Zadavatel:
Statutární město Brno

Veřejná zakázka:
„DPS Bystřec“

VYSVĚTLENÍ, ZMĚNA NEBO DOPLNĚNÍ ZADÁVACÍ DOKUMENTACE

Vysvětlení zadávací dokumentace č. 1 ze dne 18. 7. 2024

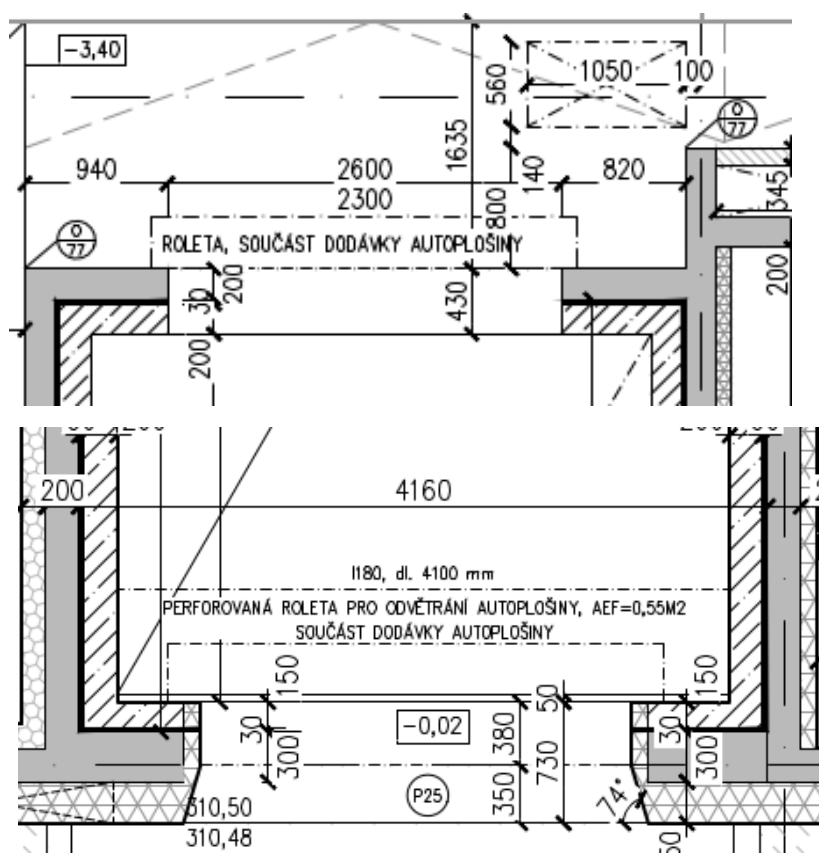
Našli jsme nesoulad mezi soupisem prací a výpisem prvků u hliníkových stěn:

- Stěna ozn. A/26 v soupisu prací vykázán rozměr 2200/2600, ale dle výpisu prvků 3000/2350. Co platí?
- Stěna ozn. A/26 v soupisu prací vykázány 2ks, ale dle výpisu prvků 1ks. Co platí?

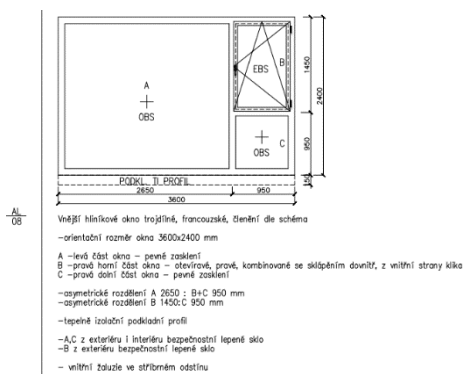
Dle Technické informace (Technická specifikace výtahu) je uvedeno: počet stanic/nástupišť 6/7. Dle půdorysů je počet stanic i nástupišť 6. Co tedy platí?

Zadavatel k dotazu sděluje, že počet nástupišť je 6 (1.PP, 1.NP, 2.NP, 3.NP, 4.NP, 5.NP).
